**Modulo per la presentazione delle osservazioni per i piani/programmi/progetti sottoposti a procedimenti di valutazione ambientale di competenza statale**

**ID: Codice procedura (ID\_VIP/ID\_MATTM): 12691**

**“Progetto di un impianto eolico denominato "Pitigliano" ubicato nei comuni di Pitigliano (GR) e Sorano (GR) costituito da 20 (venti) aerogeneratori di potenza nominale 7,0 MW per un totale di 140,0 MW con relative opere connesse ed infrastrutture indispensabili”**

## TESTO DELLE OSSERVAZIONI

**Immagine 1. Vincoli ex art. 136 del CBC dal PIT della Regione Toscana e zona approssimativa dove è progettato l'impianto industriale.**

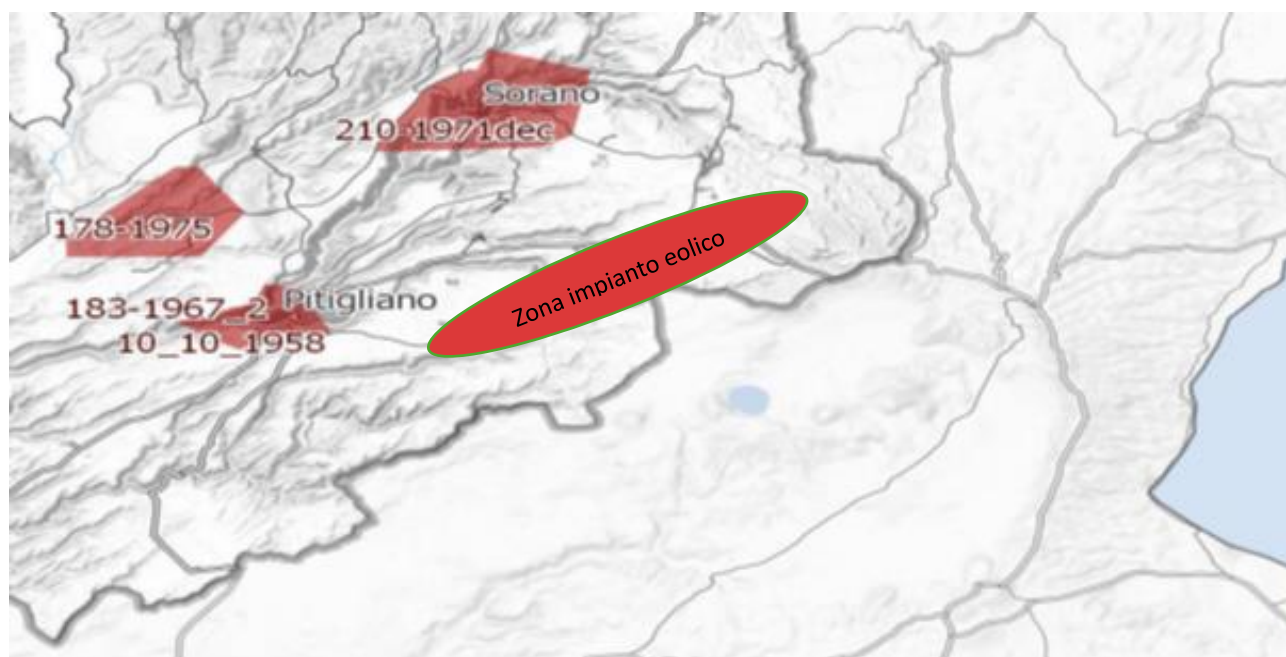
Al contrario si evidenzia che l'impianto eolico industriale citato non solo ricadrebbe con tutti e 20 gli aerogeneratori all'interno delle fasce di rispetto di 3 km di due vincoli paesaggistici di notevole interesse pubblico esistenti nella Regione Lazio e con una parte di essi nel vincolo paesaggistico del Centro abitato di Sorano ( GR) quindi in aree non idonee all'installazione di impianti di energia rinnovabile. Addirittura, alcuni aerogeneratori sarebbero ubicati a poche centinaia di metri dai perimetri dei due vincoli paesaggistici laziali ex art 136 del CBC.

*Inoltre, come sostiene la Proponente parte dell'impianto si verrebbe a trovare a 3,5 km dal centro abitato di Sorano. Infatti, tre degli aerogeneratori WTG 08, 09, 10 sono addirittura all'interno delle fasce di rispetto dei 3 km del suo vincolo paesaggistico di notevole interesse pubblico ex art 136 del CBC. Si evidenzia che così si crea*

un'ulteriore incompatibilità con la tutela del Paesaggio.

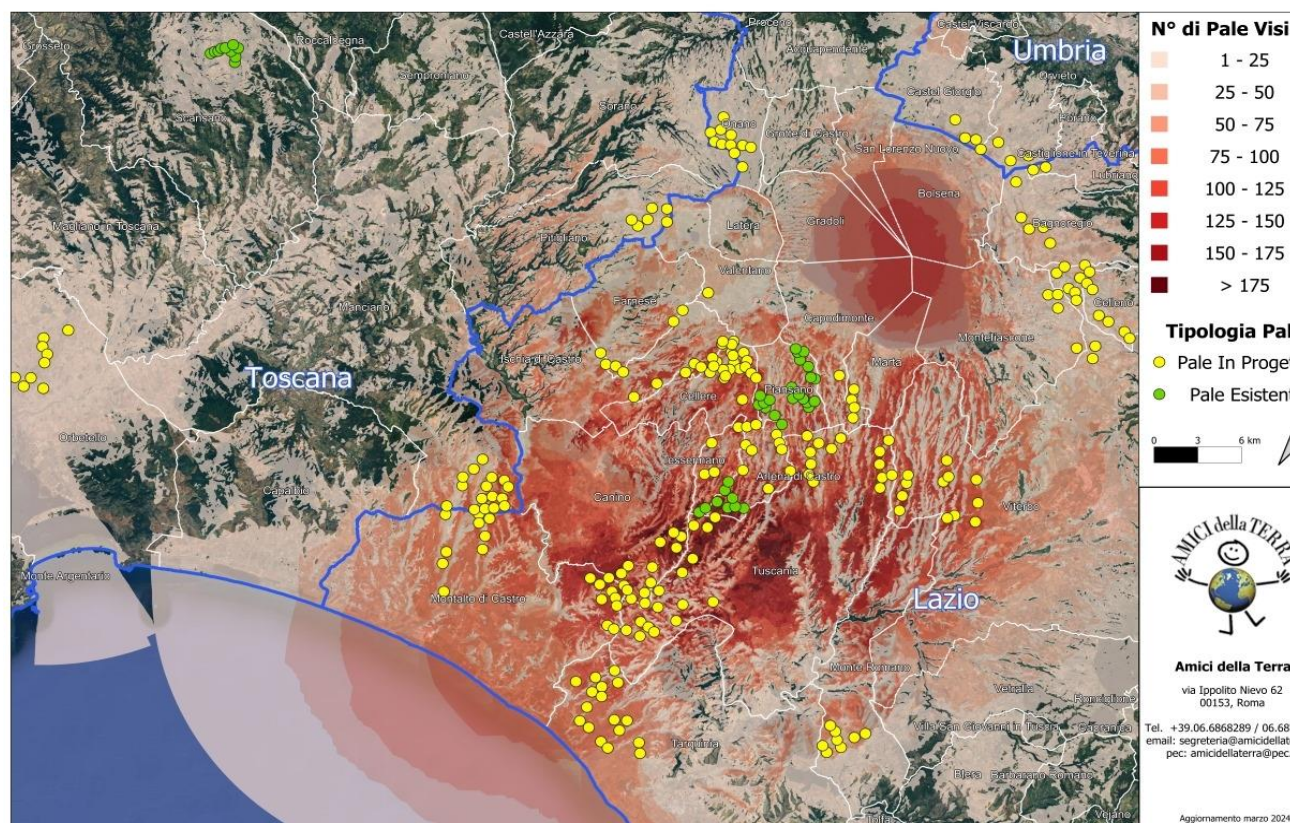
Alla luce di quanto descritto, possiamo concludere che la previsione *"Se a scala europea o nazionale la produzione di energia da fonti rinnovabili è spesso considerata*

*come unilateralmente positiva, è infatti a scala locale che lo sviluppo delle energie rinnovabili può produrre esternalità negative che intaccano i valori culturali e naturali del paesaggio, con potenziali ricadute sul turismo, sulla produzione agricola e sull'identità e riconoscibilità dei luoghi” ( da D.G.R Lazio n. 390/2022) è quanto mai appropriata anche per il territorio della “Città del Tufo” e della Tuscia settentrionale identificabili storicamente e culturalmente nella Maremma interna.*

#### **OSSERVAZIONE N.12**

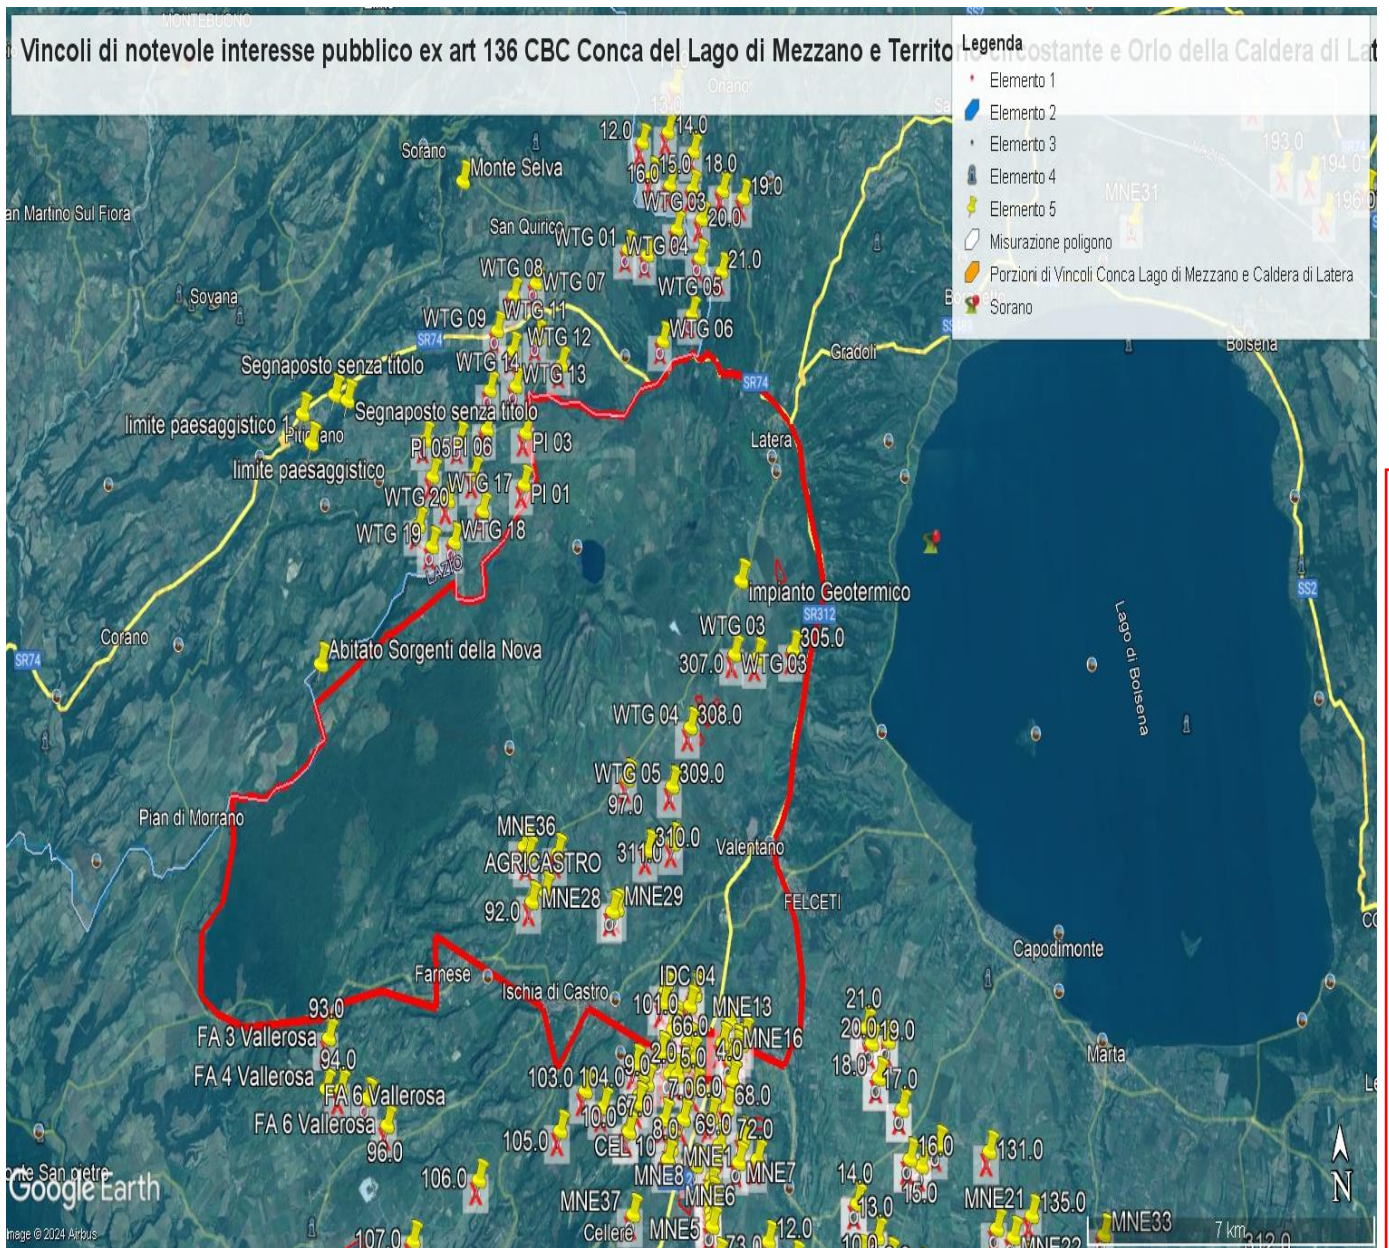
- 1) Lo studio presentato dal proponente nel "Report anemologico" si è basato su dati di parametri meteorologici estratti da un modello di rilevamento virtuale Virtual Met Mast (Vortex ERA - 5 series). Lo studio non riporta che tale modello sia stato validato con misure in sito. Una validazione del modello con misure rilevate sul posto per almeno un anno/ un anno e mezzo dovrebbe essere necessaria per garantire l'accuratezza della produzione energetica stimata.

- 2) Lo studio presentato nel "Report anemologico" riporta valori incoerenti di produzione energetica lorda e netta.
  - a. Nel paragrafo 5.2, Energy calculation, si stabilisce che usando il software Open Wind e il Wake Model Deep Array Eddy Viscosity, la produzione lorda dell'impianto risulta essere di 146,97GWh/anno, la produzione netta 143,59GWh/anno.
